<p>Mission d'AMO RTM / PROGEO Environnement pour PLUi GAM. Mission 1 : réalisation des cartes d'aléas. Dossier d'Arrêt du PLUi - Avis PPA</p>
---	---	---

Commune de Jarrie

Réponse de l'AMO sur les questions relevant des risques naturels, pour la production des versions 4 destinées au dossier d'approbation du PLUi

Extrait de la carte d'aléa v3 sur la parcelle AH185

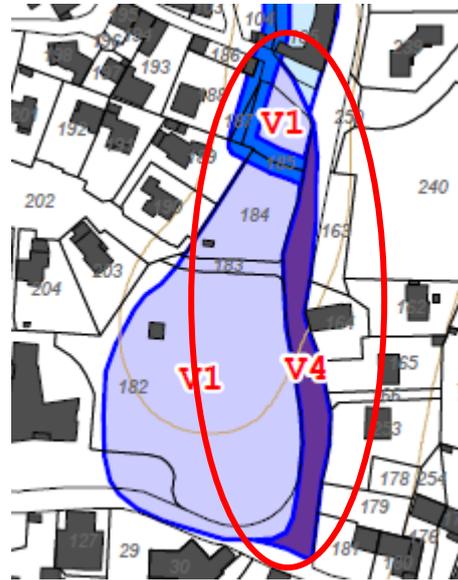
- Manquent certains aléas
- AH185 : un fossé est identifié en rouge alors qu'il est bleu
- AY52 (Clos Jouvin) : aléa C2 inconstructible alors que bâti

Concernant le 2^e point : le fossé en question est classé en C4 (cf extrait de la carte d'aléa v3 ci-après), aussi sa traduction en zonage réglementaire est effectivement rouge RC (*en application de la grille aléa/zonage_doctrine2016_v4-3 du 3 novembre 2017 applicable*).

Extrait de la carte d'aléa v2b

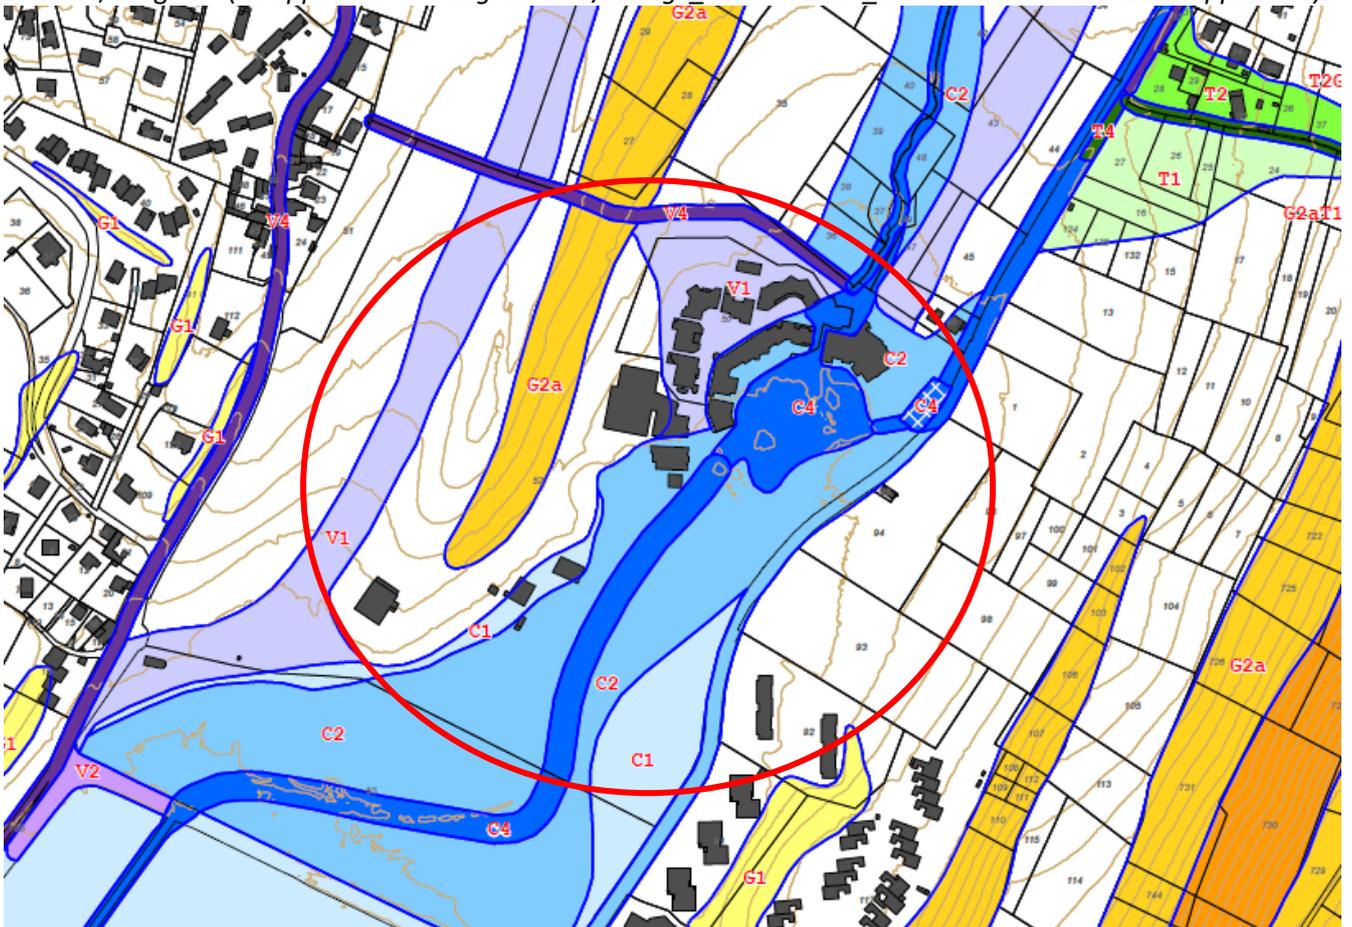
Pour mémoire, la commune nous avait déjà signalée l'absence d'axe de concentration hydraulique (V4) et la couverture d'une partie de ce fossé (C4) lors de l'analyse de la version 2b de la carte (cf. ci-dessus), ce qui a été validé avec le bureau d'études et corrigé dans la version 3.
